*KRİTİK ÖLÇÜ/CRITICAL DIMENSIONS

5.XXXX.07.006

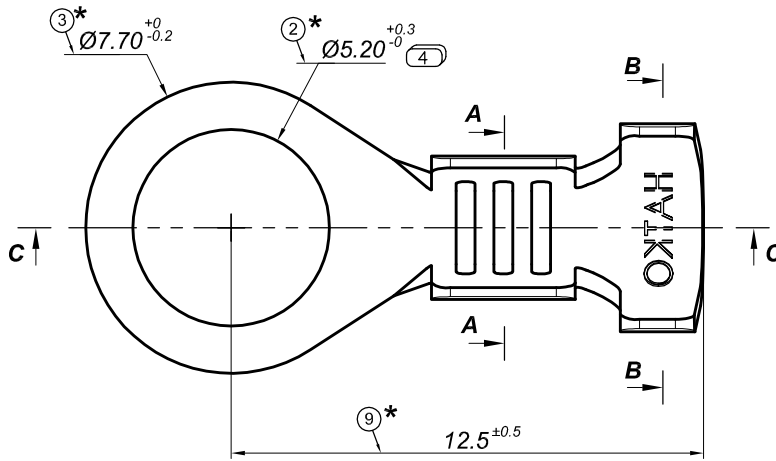
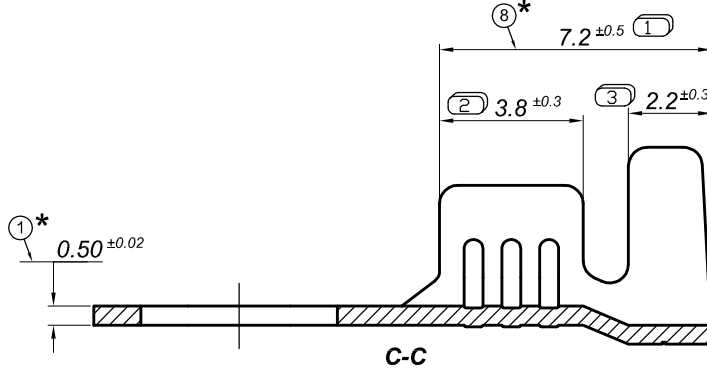
B	5	0.50-1.00 olan kablo kesiti 0.50-1.50 olarak değiştirildi./ The cable cross has been changed to 0.50-1.00 from 0.50-1.50	03.09.2015
B	4	2.nolu ölçünün max toleransı değişti. (-0/+0.2 den -0/+0.3 oldu)/ Max value of dim 2 changed (-0/+0.2 to -0/+0.3)	03.09.2015
B	3	2.2 ölçüsüne tolerans eklendi./Dim. 2.2 tolerance added.	03.09.2015
B	2	3.8 ölçüsüne tolerans eklendi./Dim. 3.8 tolerance added.	03.09.2015
B	1	8 numaralı ölçünün toleransı değişti (±0.2 den ±0.5 oldu)/ Tolerance of dim N0:8 changed (±0.2 to ±0.5)	03.09.2015
BASKI/ EDITION	Rev. No	AÇIKLAMA/ EXPLANATION	TARİH/ DATE
